改善箇所説明図④

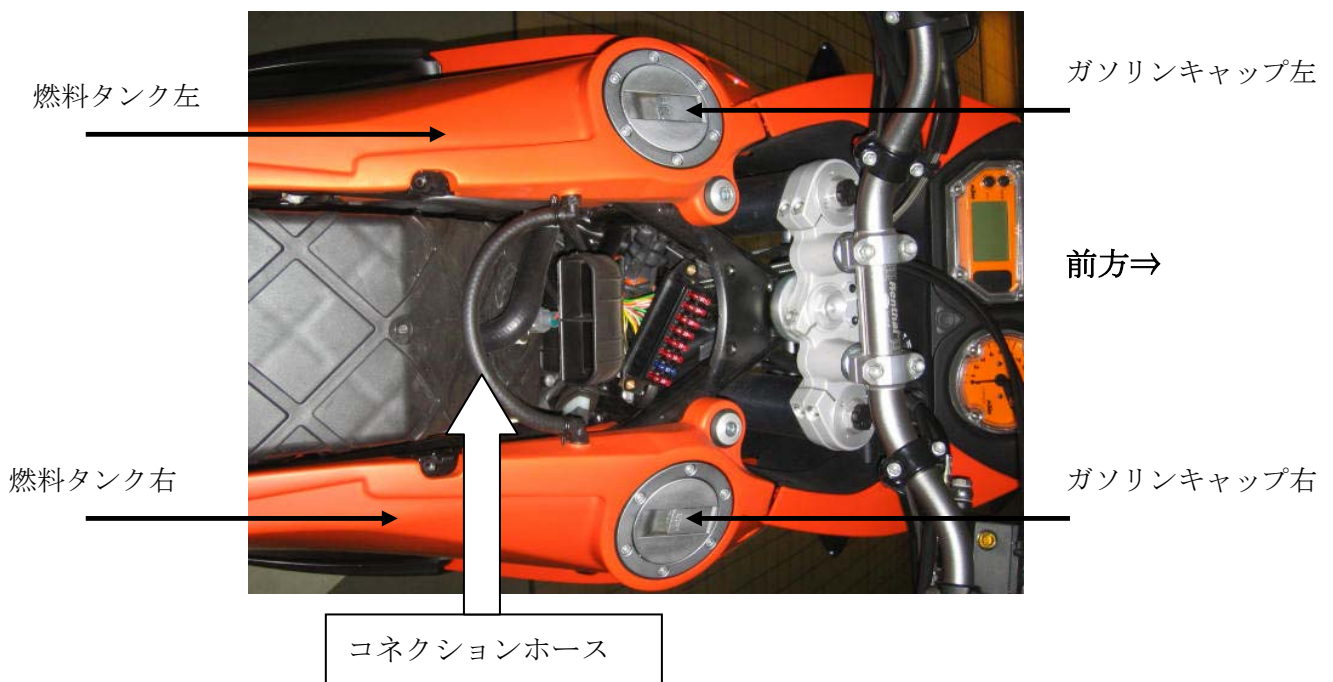
基準不適合発生箇所

燃料タンクの構造が不適切なため、左右の内圧が均一でなくなるものがある。そのため、そのまま使用を続けると、燃料供給が適切に行われず、エンジンが停止し、再始動できないおそれがある。また、燃料タンクの内圧が異常に上昇した場合、ガソリンキャップを開けると突然ガソリンが噴出し、最悪の場合、火災に至るおそれがある。

改善の内容: 全車両、燃料タンクに左右の内圧を均等にするためのコネクションホースを取り付ける。
